Vysvetlenie súťažných podkladov č. 8 - 25

Vo verejnom obstarávaní na predmet zákazky „**Rekonštrukcia objektu NKP ZUŠ Panenská 11 – Dom hudby**“ vyhlásenej vo Vestníku verejného č. 213/2021 zo dňa 17.9.2021 pod značkou 43381-WYP, boli doručené nasledovné otázky:

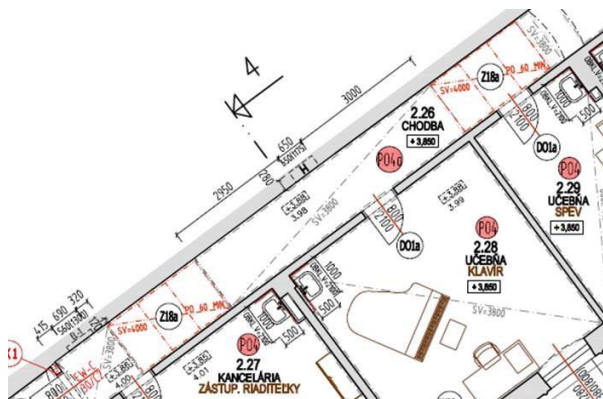
V PD v časti „Dom Hudby_D 1.1.2 ARCHITEKTURA NOVY STAV“ vo výkrese „D 1.1.206“ je uvedená skladba podlahy P9, ktorá uvádza, že medzipriestor v skladbe podlahy je vyplnený akustickou izoláciou (min. vlna) 240 mm. Vo výkaze výmer sa ale nenachádza položka, ktorá by popisovala uvedený druh izolácie. Žiadame preto verejného obstarávateľa aby uvedenú položku doplnil do výkazu výmer.

Pozri odpoveď č. 19.
